**AVIS RELATIF À LA PROTECTION
CONTRE LES EVENTUELS EFFETS NOCIFS ET NUISANCES
PROVOQUÉS PAR LES RAYONNEMENTS NON IONISANTS
GÉNÉRÉS PAR DES ANTENNES ÉMETTRICES STATIONNAIRES**

Commune : COMINES-WARNETON - Exploitant : ORANGE

Rapport n° 2693 / 2025

Figure 1 : Vue en plan des lieux de séjour et des points de contrôle

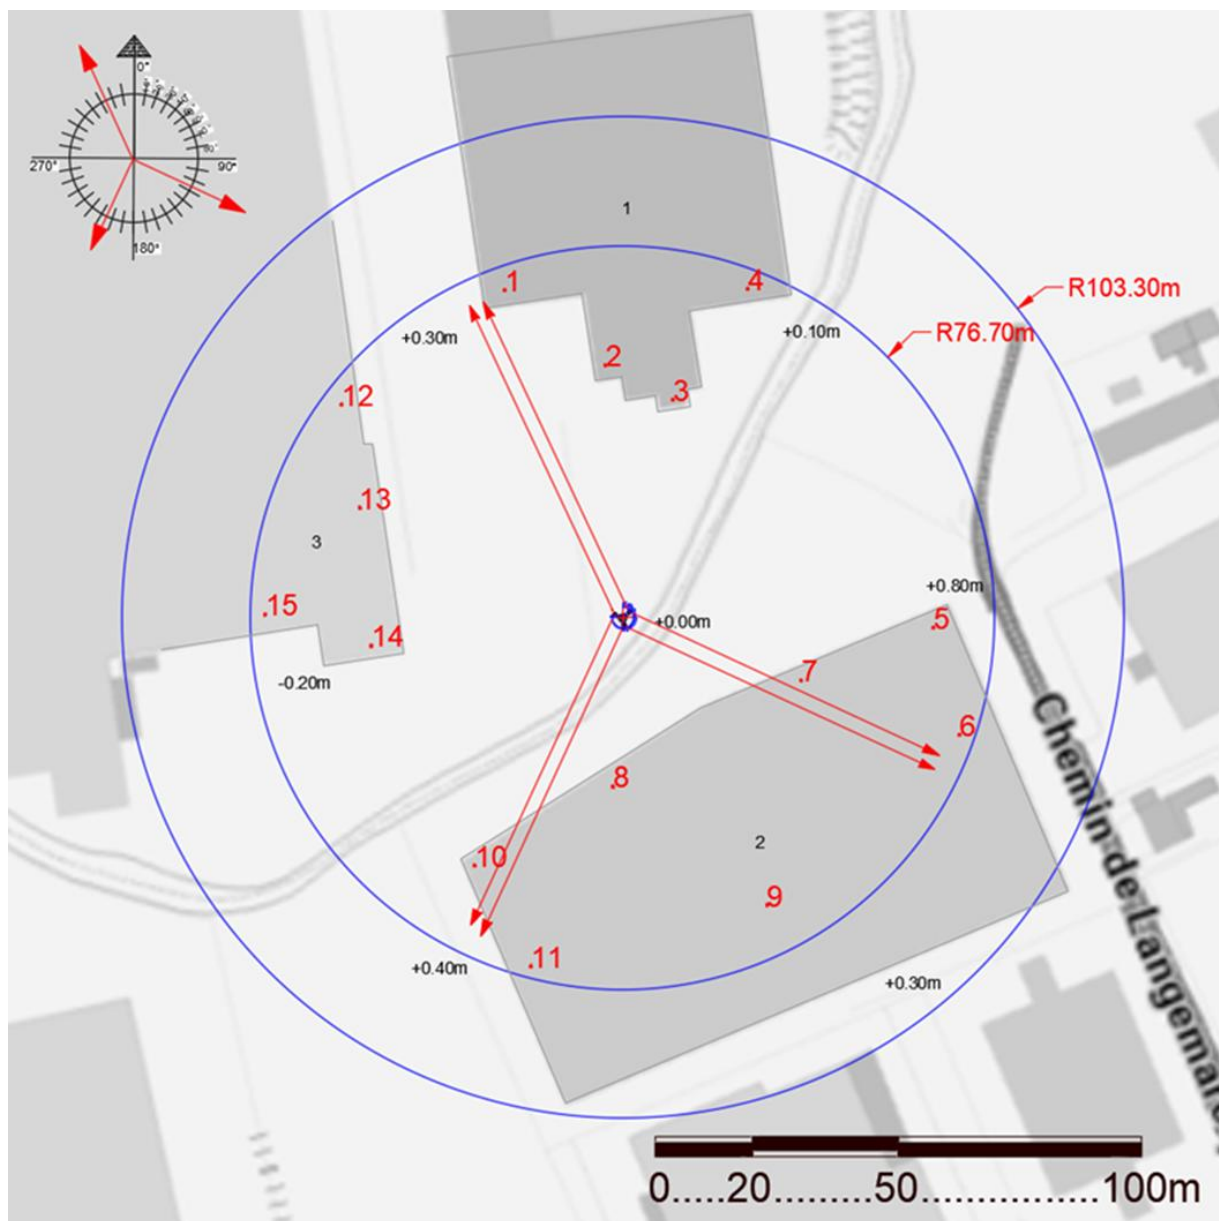
- le numéro du point de contrôle repris sur un des plans de la figure 1;
- le numéro du LS dans lequel se trouve le point de contrôle de la 1^{ère} colonne ;
- l'atténuation d'obstacle prise en compte pour le calcul de l'indice d'exposition dans le LS ;
- le résultat du calcul de l'indice d'exposition.

En ce qui concerne les antennes de l'installation mentionnées dans le tableau 1, la distance maximale à laquelle la limite pourrait être atteinte, à l'extérieur, est égale à 87,4 m. S'il n'y a pas de LS à une distance inférieure, les antennes respectent forcément la limite d'immission.

Dans le cas des LS situés à l'intérieur des bâtiments, une atténuation d'obstacle est prise en compte et il en résulte que la distance maximale à laquelle la limite pourrait être atteinte se réduit à 62,4 m.
